中国電力株式会社島根原子力発電所第2号機の工事計画届出
(蒸気タービンの車室、車軸等の強度影響に係る工事)についての確認結果

低圧タービン動翼取付部に応力腐食割れと推定されるひび割れを確認したことから、応力腐食割れ対策として、動翼取付部の翼溝形状の変更等を行い、それに合わせ蒸気エネルギーの損失低減を図るため、高圧タービン円板・車軸、翼、隔板、噴口及び低圧タービン内部車室、円板・車軸、翼、隔板、噴口を改造する。

工事計画届出書の確認事項に対する回答

図1: 点検対象範囲および点検部位

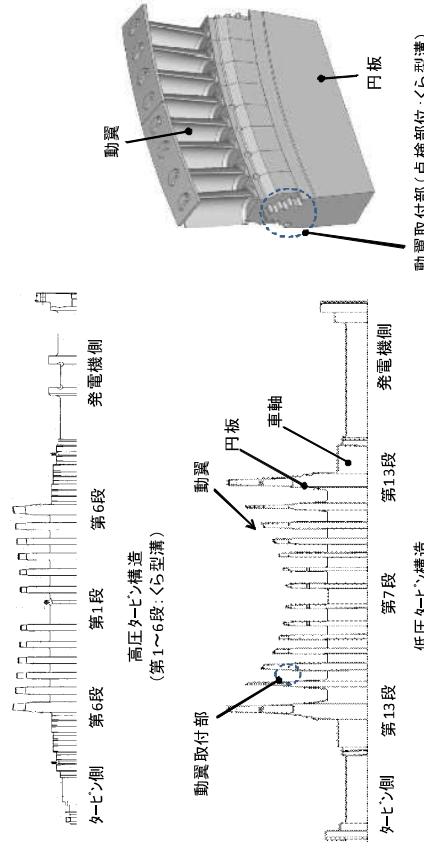
Q2-1	確認されたひび割れに係る原因究明等を含めて、今回の翼溝形状等の変更に至った経緯、検討内容を説明すること。
------	--

（2）平成24年10月30日から、各蒸気タービンの動翼取付部に対して、動翼を取り付けた状態で超音波探傷検査（以下、UTといふ）を実施し、UTの結果、有意な指示波形が確認された部位については動翼を取り外し、磁粉探傷検査（以下、MTといふ）等の詳細点検を実施した。

2. 点検結果
MT等の詳細点検の結果、A,B,C-低圧タービンの第10段・第11段動翼取付部（合計9段落）に合計で147箇所のひび（長さ1mm～48mm、深さ1.39mm～9.12mm）を確認した。また、高圧タービン動翼取付部にUTによる有意な指示波形は確認されなかつた。表1にひびの発生状況、図2にMT結果の例を示す。
